第5章 配慮書に対する知事の見解、並びに、事業者の見解

「（仮称）加部島風力発電事業計画段階環境配慮書」について（通知）

(仮称) 加部島風力発電事業計画段階環境配慮書に対する知事意見

5.2 配慮書に対する佐賀県知事意見及び事業者の見解

図 5.3-1 対象事業実施区域及びその周囲の住居、学校、医療機関、福祉施設等の分布状況

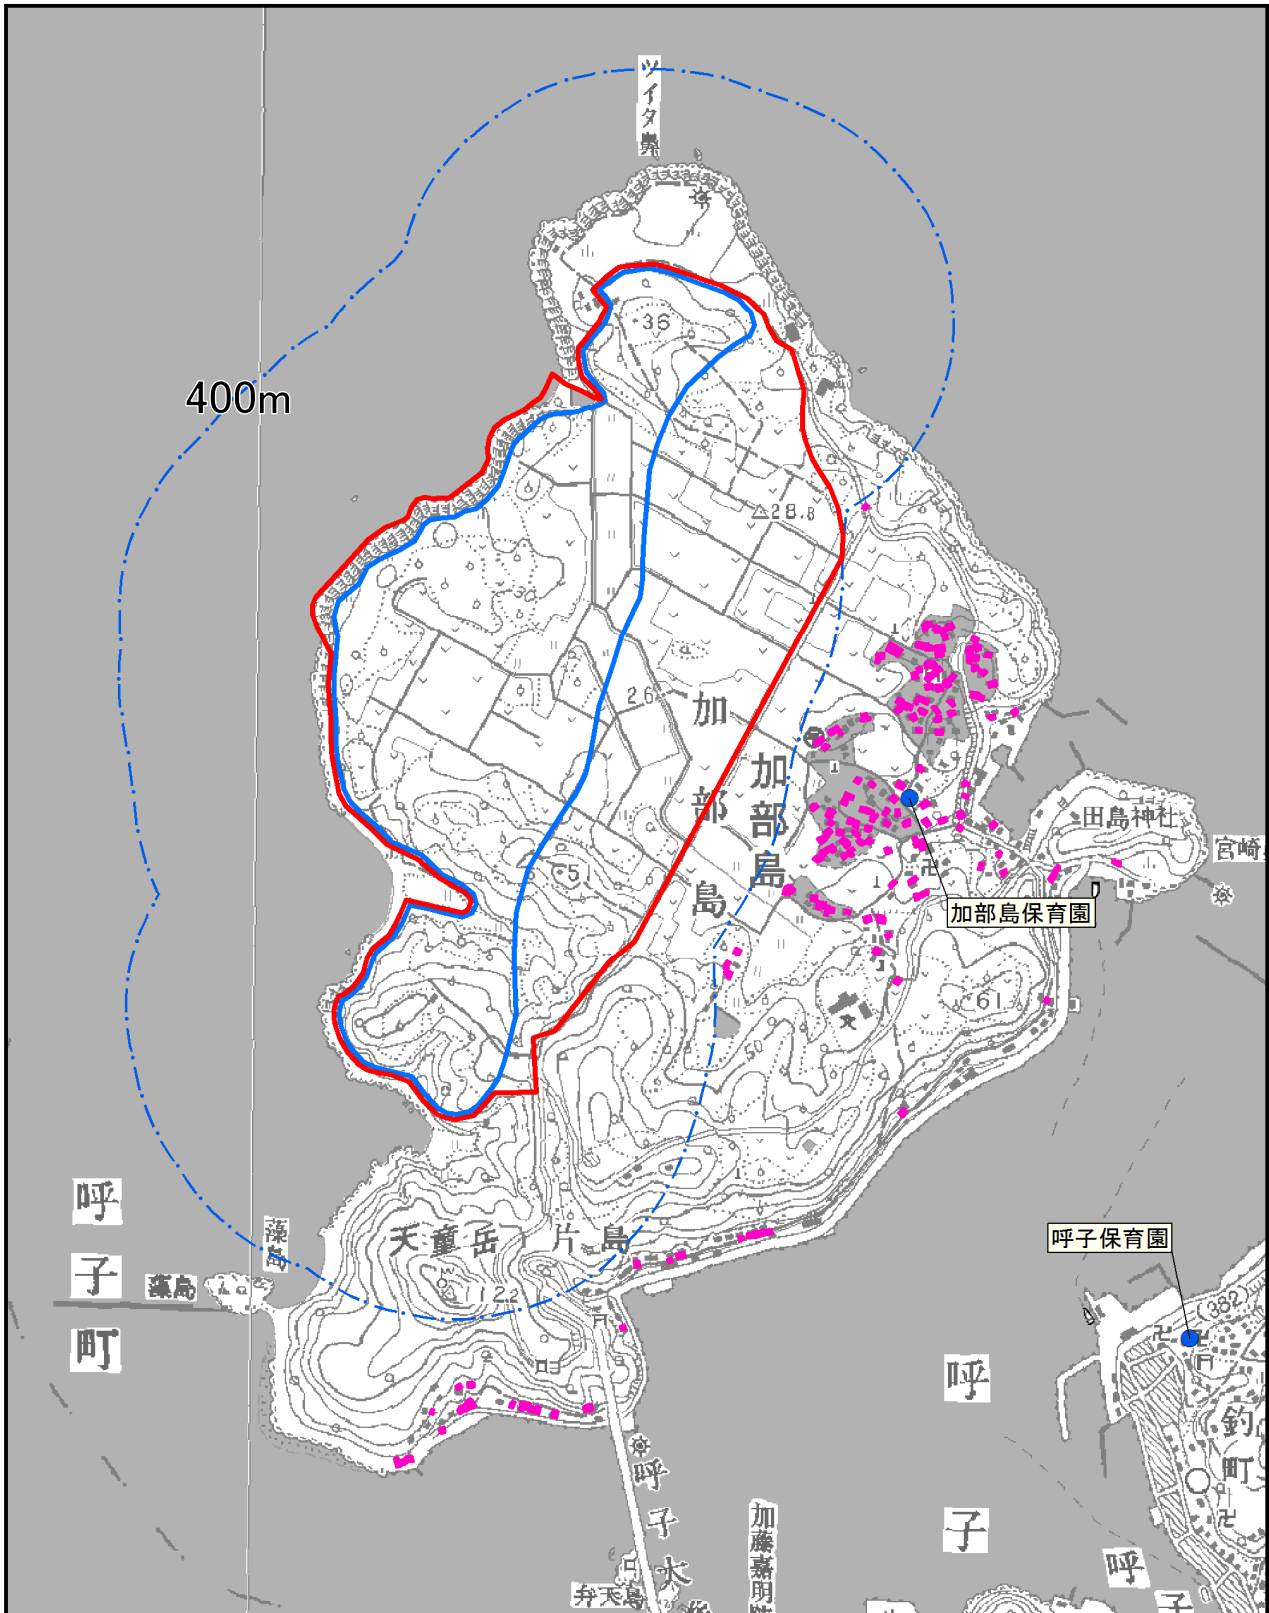
- (2) 本配慮書では、最近接する住居等との距離や影響範囲内に存在する住居等の戸数などが整理されておらず、施設の稼働に伴う騒音及び超低周波音による重大な影響を回避又は低減できる可能性が高いと判断するには情報が不足している。

- (2) 本配慮書では、最近接する住居等との距離や影響範囲内に存在する住居等の戸数などが整理されておらず、施設の稼働に伴う風車の影による重大な影響を回避又は低減できる可能性が高いと判断するには情報が不足している。

風力発電機の設置予定範囲から400mまでの範囲には、住居、学校、医療施設及び福祉施設等は含まれない。また、風力発電機の設置予定範囲から最も距離が近くなる可能性のある住居までは約400m、福祉施設（加部島保育園）までは約650mの離隔となる。

対象事業実施区域から最も距離が近くなる可能性があり、配慮が必要な住居は約 400m の離隔がある。最も距離が近くなる可能性のある学校、医療施設及び福祉施設等については約 650m (加部島保育園) となっている。

よって、風力発電機の配置エリアの計画等にあたっては、以下に示す「(c) 方法書以降の手続き等において留意する事項」に留意することにより、重大な影響を回避又は低減できる可能性が高いと評価する。

- ・住居等からの距離に留意して風力発電機の配置を検討する。
- ・超低周波音を含めた音環境の現況を把握し、風力発電機の選定状況に応じたパワーレベル(発電機から発生する音の大きさ)を設定した上で適切に騒音及び超低周波音の影響の程度を予測し、必要に応じて「風力発電機の配置計画」等の環境保全措置を検討する。
- ・適切に風車の影の影響の程度を予測し、必要に応じて「風力発電機の配置計画」等の環境保全措置を検討する。
